Ant : Res. Ex. N° 2/Rol N° D-089-2022, de 25 de agosto de 2022  
Ref : Expediente Sancionatorio N° D-089-2022.  
Mat: (1) Téngase presente; (2) Solicitud que indica; y (3) Acompaña documentos.  
Adj : Anexo (formato digital)

SGMA N°67/2022

Que, vengo en hacer presente una imposibilidad técnica de instalar el silenciador en la ubicación comprometida en el Programa de Cumplimiento aprobado por Resolución Exenta N°2 de fecha 25 de agosto de 2022; a proponer un ajuste en su ubicación para dar cumplimiento a los compromisos adquiridos; y a solicitar una ampliación de plazo para su correcta ejecución , conforme a los detalles que se indican a continuación.

Propuesta Modificación Acción N°1

**Imagen 2.** Ubicación original propuesta

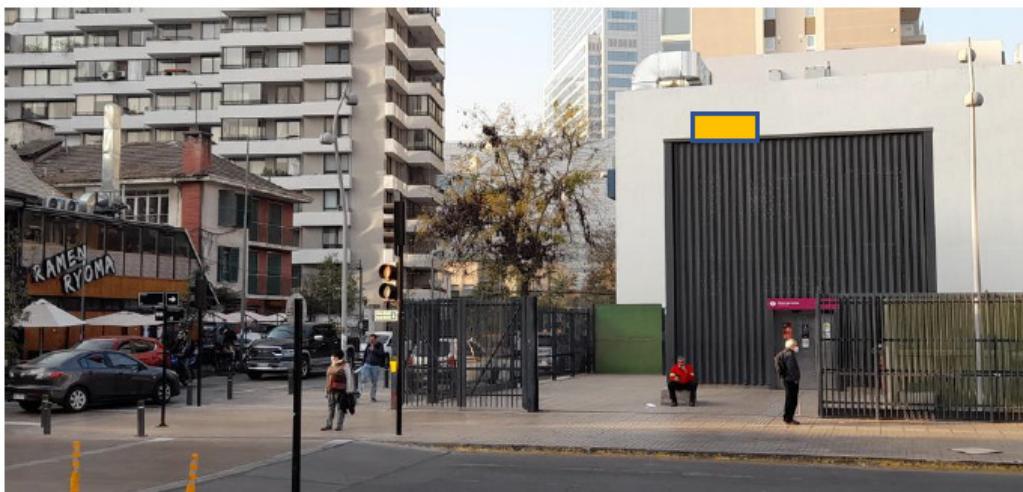
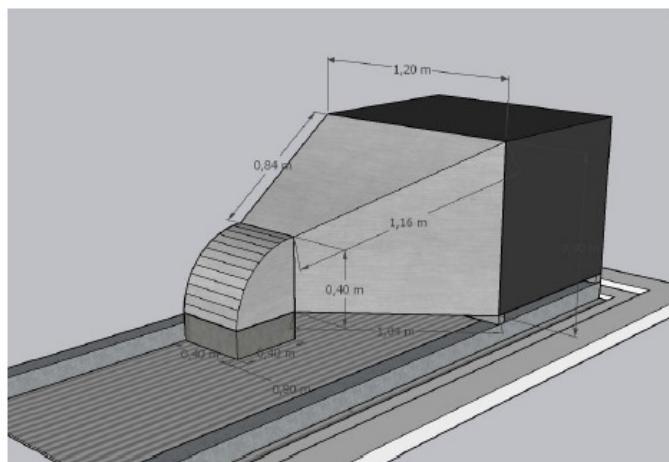
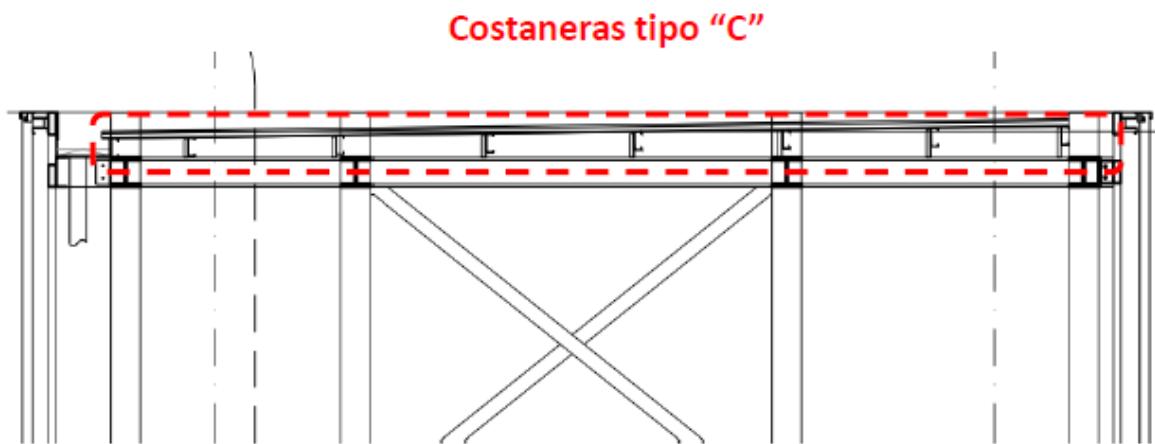
Este silenciador, de conformidad con lo propuesto y aprobado por la SMA, se instalaría en el ducto de extracción sobre el techo del edículo del ascensor, de la manera que se ilustra a continuación:

Sin embargo, fue posible identificar que la estructura metálica que soporta la cubierta del edículo del ascensor tiene una variación importante respecto de los planos de construcción existentes, no contando con las costaneras metálicas en la misma cantidad que se indicaban.

Luego de evaluar las condiciones particulares de emplazamiento de las alternativas, Metro decidió explorar y consultar con la autoridad la instalación del equipo silenciador en el pasillo técnico que existe en el interior del edículo del ascensor. En este pasillo técnico, de casi 2 metros de altura, existe un tramo del ducto a silenciar que recorre este nivel en sentido vertical, tal como se ilustra a continuación:

De esta manera, se pretende la instalación del mismo silenciador Splitter con las dimensiones de 900 mm de alto, 1200 mm de ancho y 1000 mm de longitud, diseñado para generar una atenuación efectiva de más de 15 dBA, pero en el recorrido vertical del ducto que sube a la cubierta.

Es importante señalar que esta nueva posición del silenciador genera la misma reducción de ruido que la posición original propuesta, debido a que el atenuador acústico mitiga el ruido generado por el flujo de aire que circula a través del ducto de extracción que es expulsado a los 4 vientos, por lo que la posición del silenciador en el ducto no es relevante.

**Imagen 5.** planimetría construcción edículo y costaneras proyectadas

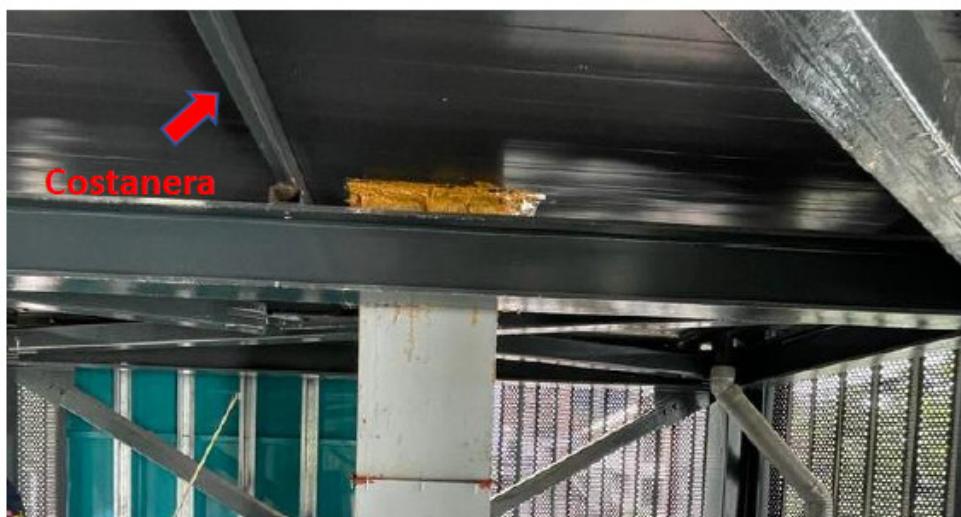
De conformidad con los cálculos que se realizaron, se concluyó que el peso del conjunto silenciador más estructura de soporte, de aproximadamente 200 kg, que debe ser fijada a la estructura metálica, más el peso de los trabajadores que lo implementarían podría no ser

soportado por la cubierta actualmente existente, generando un riesgo en materia de seguridad y salud en el trabajo que se debe evitar.

Imagen de la condición actual de estructura  
metálica soporte cubierta

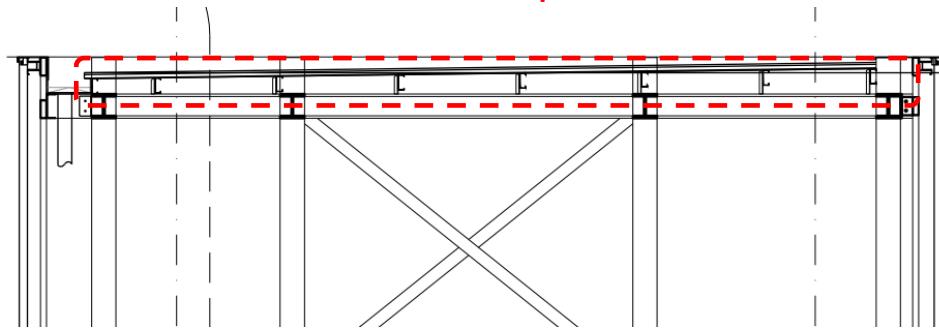
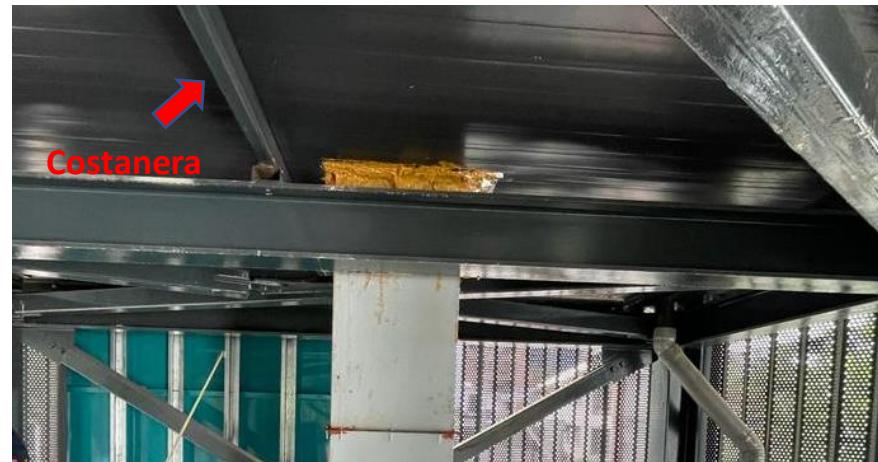
- **Problemática:** estructura metálica que soporta la cubierta del edículo del ascensor, varía respecto de lo existente en planos de construcción, por ende el peso del conjunto silenciador más estructura de soporte (200 kg aprox) que debe ser fijada a estructura metálica, sumado al peso de los trabajadores que lo implementarían, podría no ser soportado por la cubierta actualmente existente.

Ducto vertical en interior pasillo técnico  
edículo ascensor

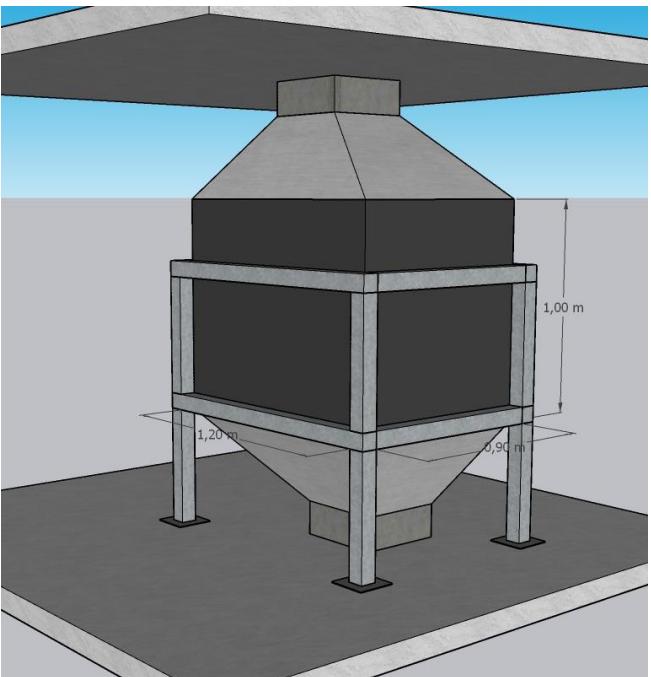
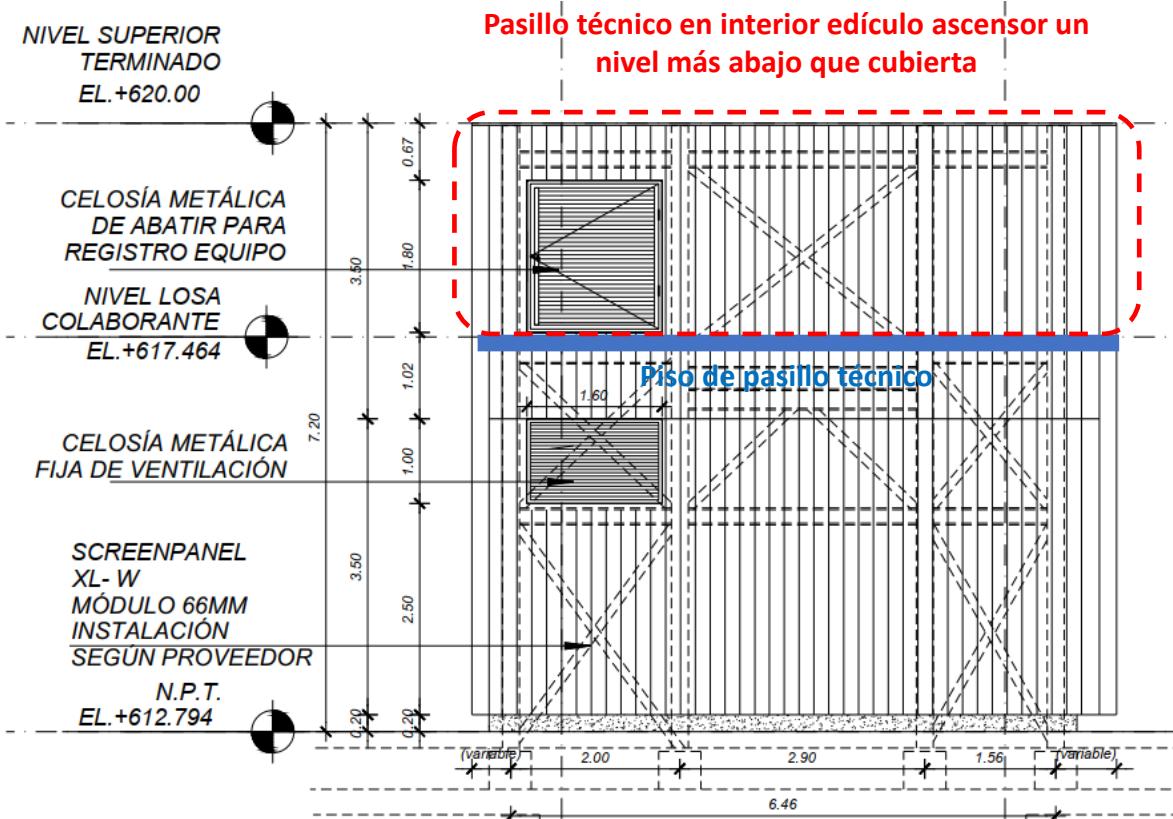
- Nueva ubicación equivalente

- La nueva posición del silenciador comprometido en PDC aprobado por SMA, genera la misma reducción de ruido que la posición original sobre la cubierta del edículo del ascensor, ya que:
  - El silenciador mitiga el ruido generado por el flujo de aire que circula a través del ducto de extracción que es expulsado a los 4 vientos, por ende la posición del silenciador en el ducto no es relevante.
  - El silenciador presenta las mismas dimensiones originales comprometidas (900 mm de alto, 1200 mm de ancho y 1000 mm de longitud).
  - Su ubicación es cercana al extremo del ducto, un nivel más abajo solamente (2 metros de diferencia entre posición original y nueva posición propuesta).
  - Plazos de implementación se ven alterados en 2 semanas.
- Se mantiene verificación post implementación mediante ETFA
- Se mantiene reporte final a cargar en el SPDC
